製品分類	マイクロプロセッサ	発行番号	TN-SH7-477A	Rev.	第 1 版
題名	SH7760 電気的特性 tSTD に関する修正及びスペック追加	情報分類	1. 仕様変更 ②. ドキュメント訂正追加等 3. 使用上の注意事項 4. マスク変更 5. ライン変更		
適用製品	SH7760	対象ロット等	SH7760 ハードウェアマニュアル ADJ-602-328 第 1 版	有効期限	
		全ロット		永年

SH7760 の電気的特性 STATUS 端子の出力遅延時間(tSTD)に関して、下記表 33.6 制御信号タイミング及び、図 33.16 スタンバイモード時のピンドライブタイミングについて修正および追加をご連絡申し上げます。

図 33.16 スタンバイモード時のピンドライブタイミング

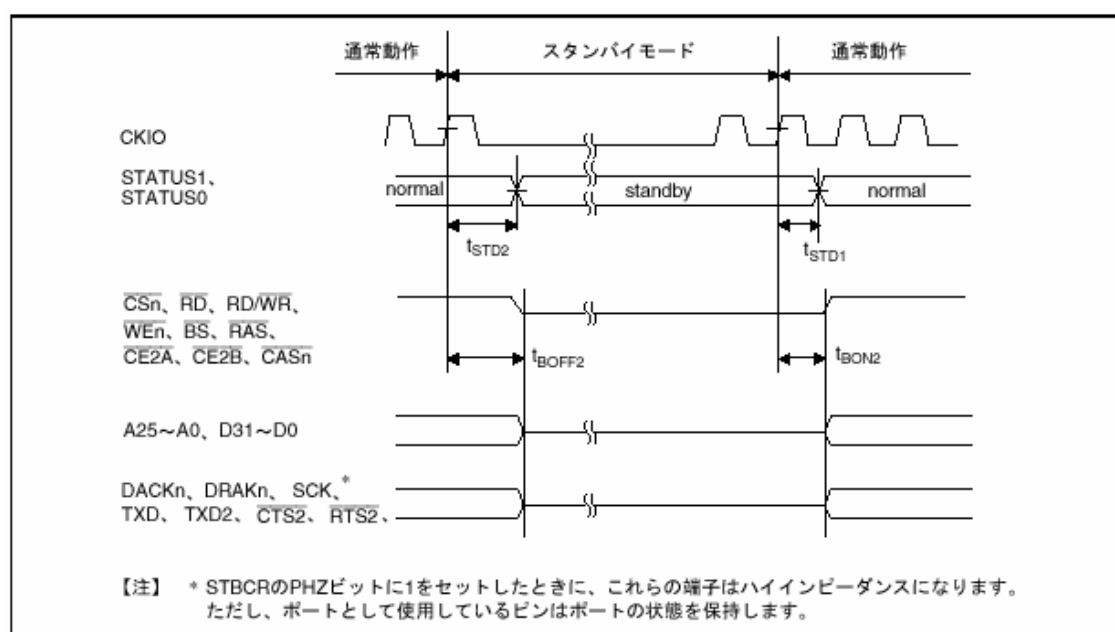
(1)変更前

図33.16(1) リセットまたはスリープモード時のビンドライブタイミング

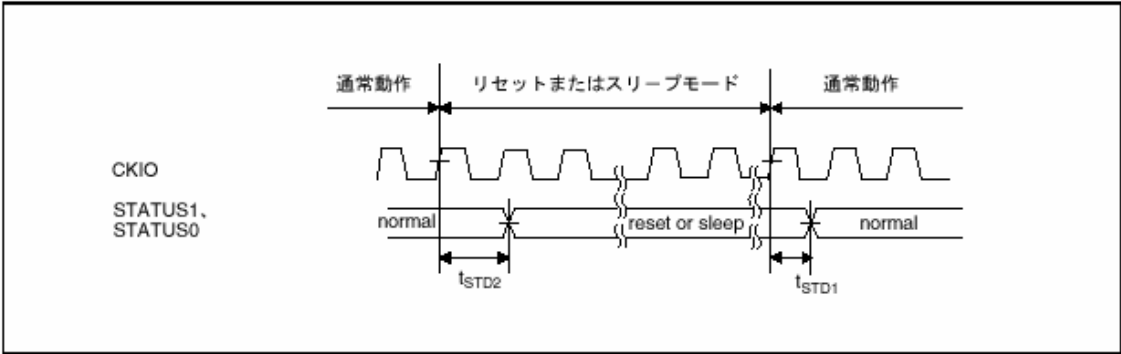
(2)変更後
